## **Mini Produktionsår fra 12-2001 til 2004 Alle biler med sædevarme**

### **Sædevarmen fungerer ikke korrekt**

Fig. 1

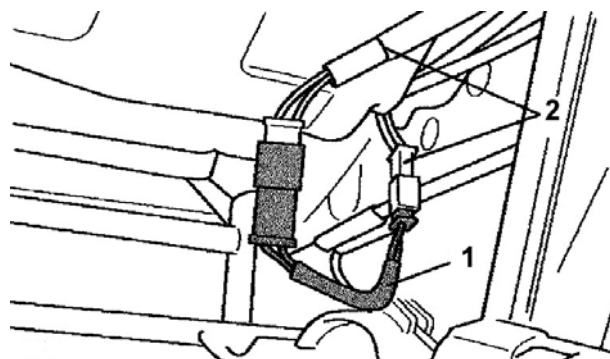
Hvis der reklameres over den ovennævnte fejl, kan årsagen være en forkert varmeelement-modstand. Er det tilfældet, klager kunden over en for kraftig eller for svag sædevarme. I begge tilfælde tilbyder producenten specielle adapterledningssæt (se fig. 1, pkt. 1), der kan indsættes i det eksisterende sæde-ledningssæt (se fig. 1 pkt. 2). Efter monteringen fastgøres disse så ved hjælp af kabelbindere på sædestellet (se fig. 2 punkt 3).
